**AVIS RELATIF À LA PROTECTION
CONTRE LES EVENTUELS EFFETS NOCIFS ET NUISANCES
PROVOQUÉS PAR LES RAYONNEMENTS NON IONISANTS
GÉNÉRÉS PAR DES ANTENNES ÉMETTRICES STATIONNAIRES**

Commune : LIERNEUX - Exploitant : ORANGE

Référence exploitant : 684L1_1 / 32684L1_1 / 42684L1_1 / 52684L1_1

Rapport n° 1946 / 2024

Figure 1 : Vue en plan des lieux de séjour et des points de contrôle

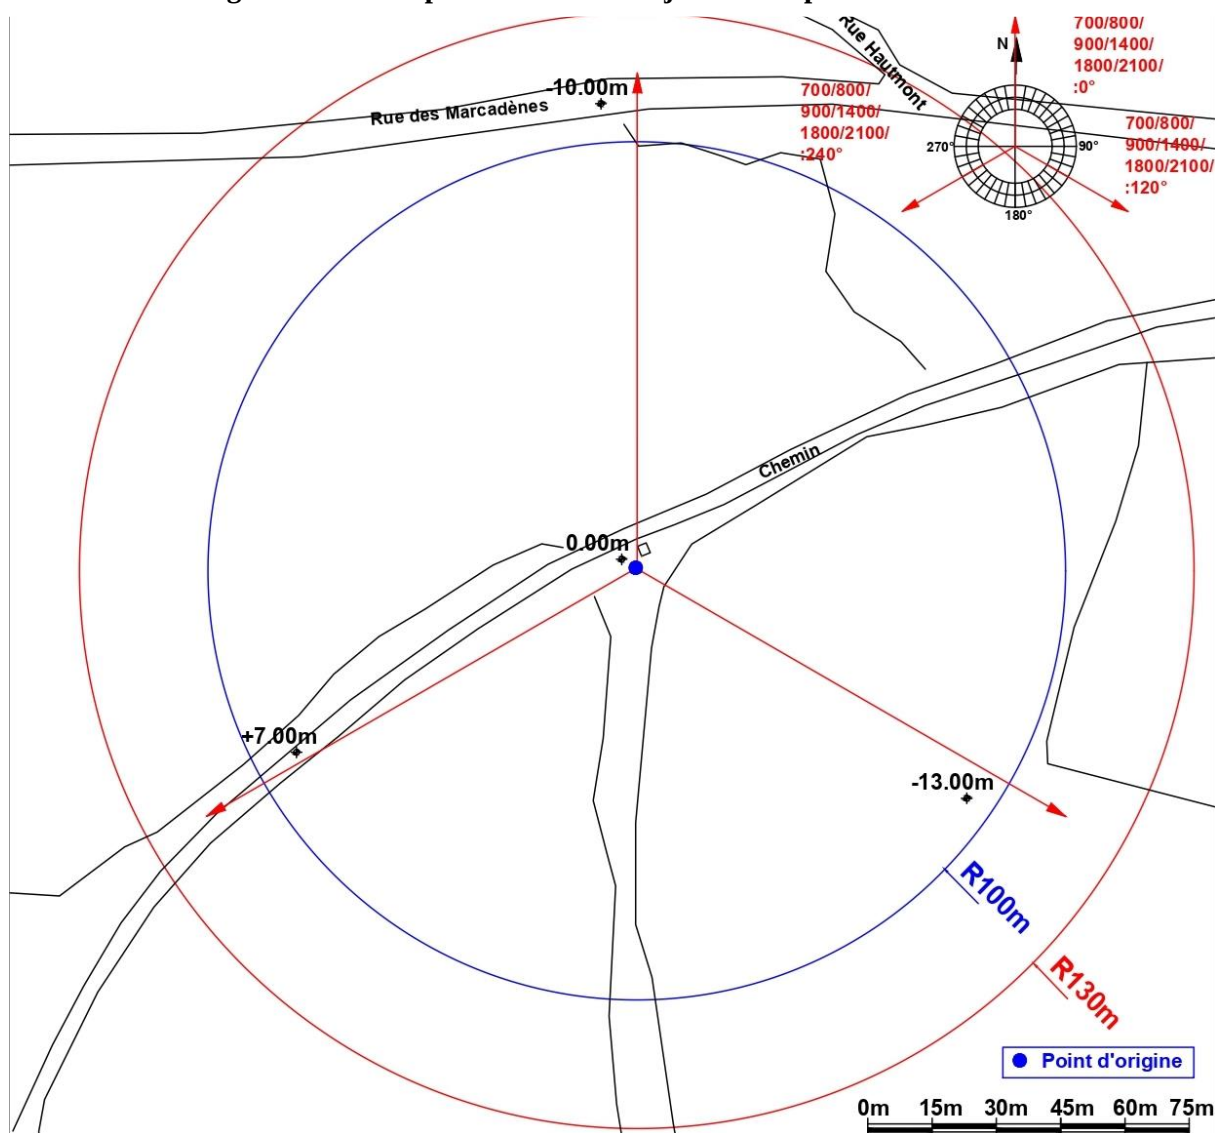
En ce qui concerne les antennes de l'installation mentionnées dans le tableau 1, la distance maximale à laquelle la limite pourrait être atteinte, à l'extérieur, est égale à 79,1 m. S'il n'y a pas de LS à une distance inférieure, les antennes respectent forcément la limite d'immission.

Dans le cas des LS situés à l'intérieur des bâtiments, une atténuation d'obstacle est prise en compte et il en résulte que la distance maximale à laquelle la limite pourrait être atteinte se réduit à 56,0 m.

Figure 2 : Vue en plan des installations d'antennes dans un rayon de 300 mètres autour de l'installation faisant l'objet de la demande d'avis

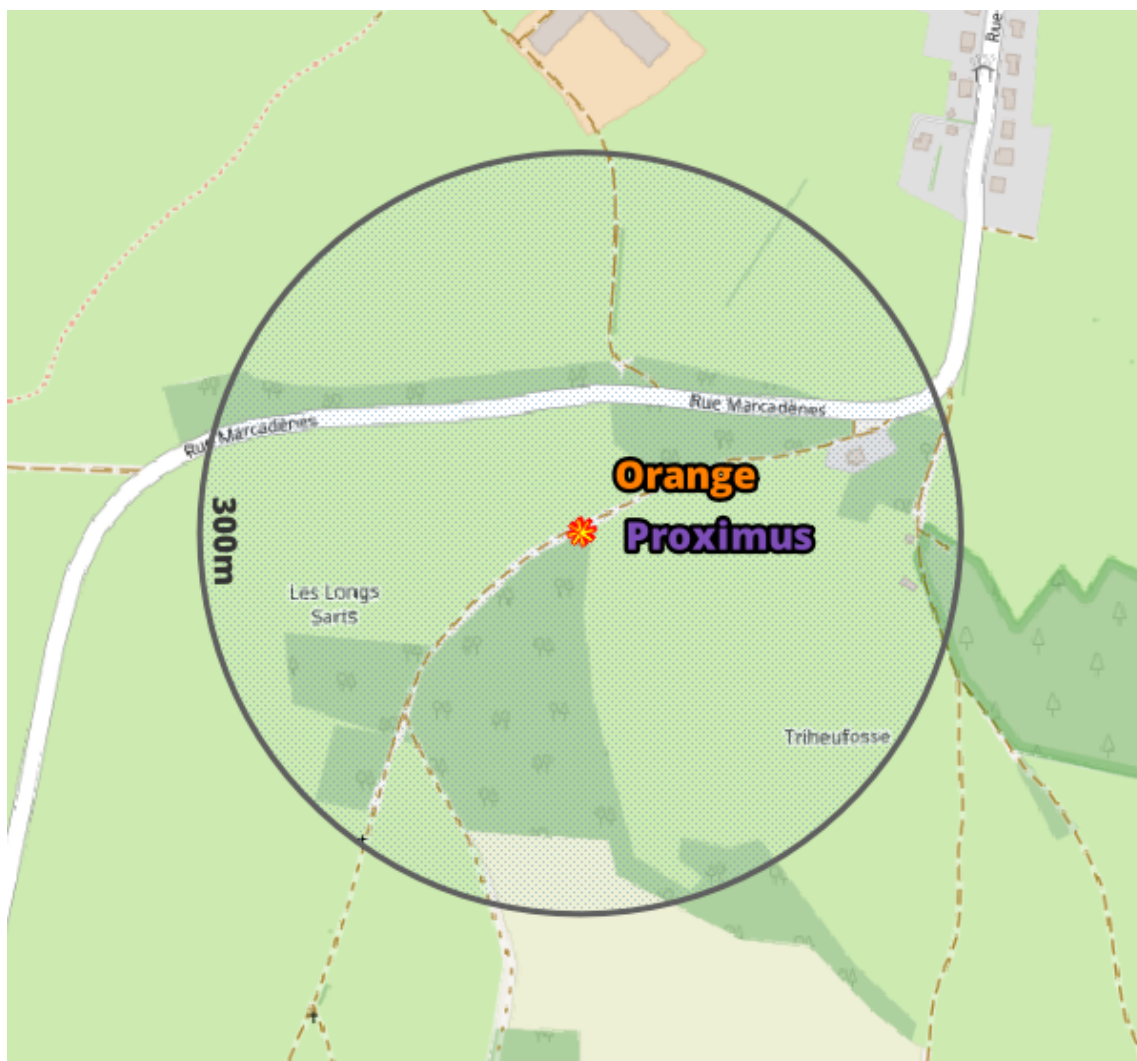
- il y a au plus 4 installations d'antennes émettrices stationnaires présentes dans la zone d'évaluation de 300 mètres de rayon représentée dans la figure 2, y inclus l'installation référencée dans le paragraphe 2 : la limite cumulative définie à l'article 4, §2 du décret est nécessairement respectée dans les lieux de séjour à l'intérieur de la zone d'évaluation de 300 mètres de rayon ;

- b) il y a exactement 5 installations d'antennes émettrices stationnaires présentes dans la zone d'évaluation de 300 mètres de rayon représentée dans la figure 2, y inclus l'installation référencée dans le paragraphe 2 et il existe, pour 3 ou 4 de ces installations, un avis attestant le respect de la limite abrogée de 3 V/m : la limite cumulative définie à l'article 4, §2 du décret est nécessairement respectée dans les lieux de séjour à l'intérieur de la zone d'évaluation de 300 mètres de rayon ;

- c) dans tous les autres cas, il a été vérifié que la limite cumulative définie à l'article 4, §2 du décret n'est pas dépassée dans les lieux de séjour sur base du nombre d'installations localisées dans la zone d'évaluation de 300 mètres de rayon représentée dans la figure 2, de leur localisation ainsi que des données inscrites dans la figure 1 et au paragraphe 4 du présent avis et dans les avis attestant le respect de la limite par installation ou de la limite abrogée de 3 V/m relatifs aux autres installations reprises dans la figure 2.

Compte tenu des considérations ci-dessus, il apparaît que l'intensité du rayonnement électromagnétique généré, dans les lieux de séjour situés dans un rayon de 300 mètres autour de l'installation référencée dans le paragraphe 2, par l'ensemble des antennes émettrices stationnaires de l'ensemble des exploitants du même site d'antennes émettrices stationnaires respecte la limite fixée à l'article 4, § 2 du décret.
